**SUMINISTRO E INSTALACIÓN DE NUEVOS HIPÓDROMOS DE  
SALIDAS EN EL AEROPUERTO DE TENERIFE NORTE**

**ACLARACIONES AL EXPEDIENTE DIN 399/24**

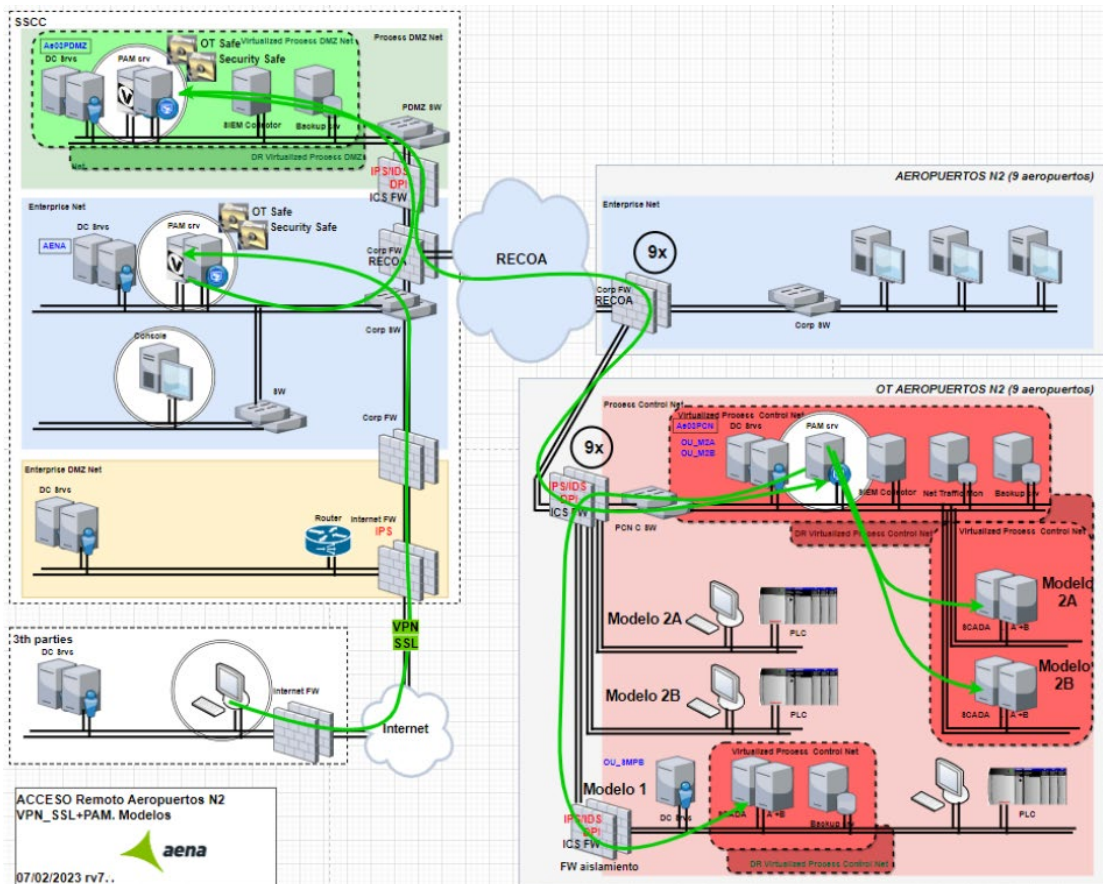
- Según Norma Tecnológica el Aeropuerto de Tenerife Norte debería implementar el modelo de desarrollo 1 (Modelo según se especifica por PPT) según la siguiente arquitectura:

¿Es correcto?

De acuerdo a la Norma Organizativa SCI/SCADA actual existen tres modelos, cuyas arquitecturas se describen en la Norma Tecnológica SCI/SCADA.

La arquitectura de la imagen es correcta para el Modelo 1, como se ha solicitado para TFN.
